BULLETIN

Disque d'impulsions et faisceau d'ABS du moyeu

2004-2008
Chevrolet Colorado/
GMC Canyon

Conception d'origine chez le concessionnaire

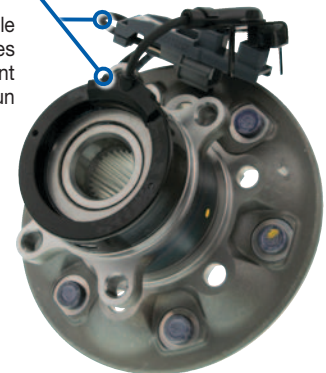
Ensemble de disque d'impulsions et faisceau non incorporé

Les ensembles de moyeu de rechange que les concessionnaires fournissent comme pièces d'origine pour les véhicules affectés n'incluent pas de disque d'impulsions et/ou de faisceau. Cela crée un problème potentiel de réparation incomplète : Une cause fréquente du remplacement de moyeu est que le signal d'ABS n'est pas correctement "lu" par l'entrée/sortie du capteur (Le remplacement de l'ensemble de moyeu seul ne corrige pas ce défaut). Un technicien qui découvre ce cas durant la réparation doit revenir chez le concessionnaire pour acheter un nouvel ensemble de disque d'impulsions et de faisceau d'ABS. S'il choisit de remonter l'ancien ensemble il court le risque que le client revienne, car il est difficile d'enlever et remplacer le disque et le faisceau d'origine sans causer une panne potentielle de capteur d'ABS.

DISQUE D'IMPULSIONS ET FAISCEAU VENDUS SÉPARÉMENT

Ensembles de moyeu MOOG[®]

La solution MOOG pour les véhicules affectés permet aux techniciens d'assurer une réparation complète. MOOG fournit un ensemble complet de moyeu, conforme aux spécifications du constructeur d'origine, qui incorpore un disque d'impulsions d'ABS neuf avec un faisceau de raccordement. La conception MOOG pour résolution de problèmes élimine les problèmes liés au capteur de l'ABS et le besoin de rebrancher l'ancien disque d'impulsions et son faisceau sur l'ensemble de moyeu neuf. Cela évite également des problèmes ultérieurs venant d'une réutilisation du disque et du faisceau anciens, qui pourraient ne pas envoyer/recevoir correctement le signal ABS allant à/venant de l'ensemble de moyeu.

Pour des applications qui le nécessitent, les ensembles de moyeu MOOG incorporent un disque d'impulsions et un faisceau de raccordement.
